CIRCULAR DE RESPUESTAS NO. 02

PROCEDIMIENTO DE URGENCIA NO. MOPC-MAE-PEUR-2021-0001

“CONSTRUCCION NUEVO PUENTE SOBRE RIO CAMÚ, COMUNIDAD DE SABANETA, MUNICIPIO CONCEPCIÓN DE LA VEGA, PROVINCIA LA VEGA”

JUNTA EN ESTRIBOS

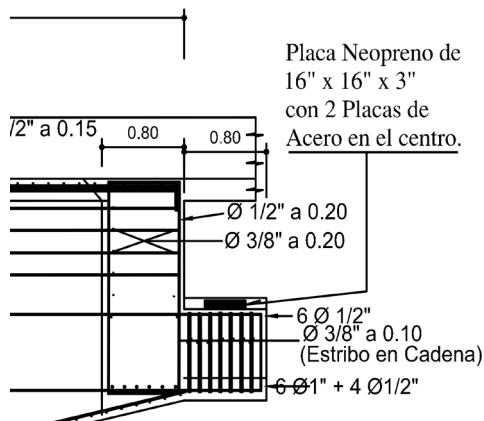
- a) Favor especificar la dimensión del neopreno a usar, así como la cantidad de placas en el centro. Ya que hay una inconsistencia entre los planos estructurales y el listado de partidas, como se aprecia a continuación.

- b) Y por otro lado, confirmar la dimensión de la (s) placa (s) de acero del centro.

LISTADO DE PARTIDAS: 16" x 36" x 1" CON 1 PLACA DE ACERO EN EL CENTRO

Neopreno de 16" x 36" x 1" con placa de acero en el centro

PLANOS ESTRUCTURALES: 16" x 16" x 3" CON 2 PLACAS DE ACERO EN EL CENTRO

Placa Neopreno 16" x 51.18" x 3" con 2 Placas de Acero de 3/16" En el Centro
La Cantidad de Placas serán 8 unidades.

Las placas de acero en el centro serán de 3/16"

Respuesta:

Las placas de acero en el centro serán de 3/16"

Placa Neopreno 16" x 51.18" x 3" con 2 placas de acero de 3/16" en el centro.

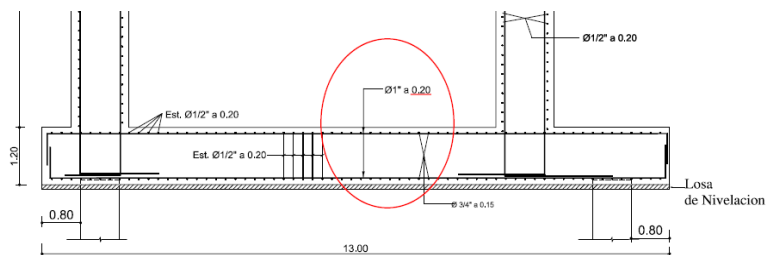
- c) Favor de disponer el plano de los muros laterales de los estribos con sus respectivos aceros, ya que no se encuentra en ninguna vista de los planos suministrados.

Respuesta:

Ver planos 3/7.

ARMADURA ESTRIBO
ESCALA: 1:75

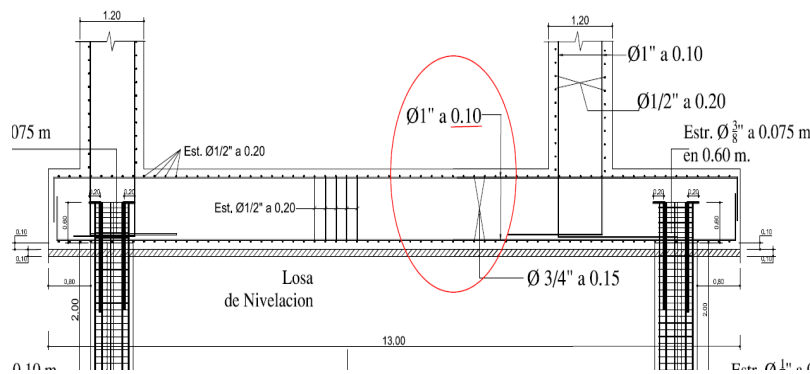
- d) Favor de disponer el plano de los muros laterales de los estribos con sus respectivos aceros, ya que no se encuentra en ninguna vista de los planos suministrados.

Respuesta:

Ver planos 3/7.

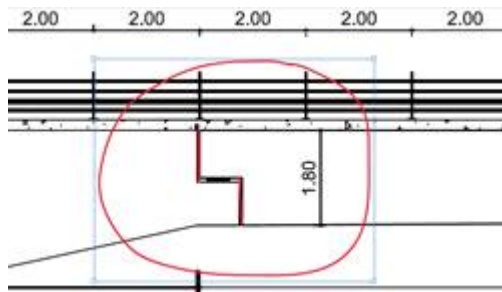
- c) Cuál es el espesor definitivo para las placas de acero que van junto con el neopreno, según listado de partidas, es de $\frac{1}{2}$ ", según plano 7/7 dice $\frac{3}{16}$ " en un detalle y en otro detalle dice que es de 1"

El espesor definitivo es $\frac{3}{16}$ "

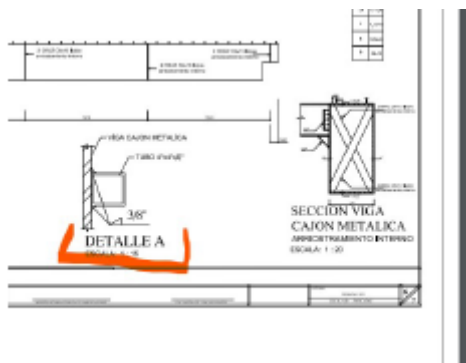
- e) Cuando en el plano indican 2 cruz de C 6" x 13# se refieren a 4 channels en cada punto, ya que una cruz son 2 channel y como dice 2 cruz entonces 2 x 2= 4 canales.

Utilizar un arrostramiento en una Cruz de 2 Channel, la separación de estas cruces está indicada en plano.

(En cada extremo se colocara una riostra menor)
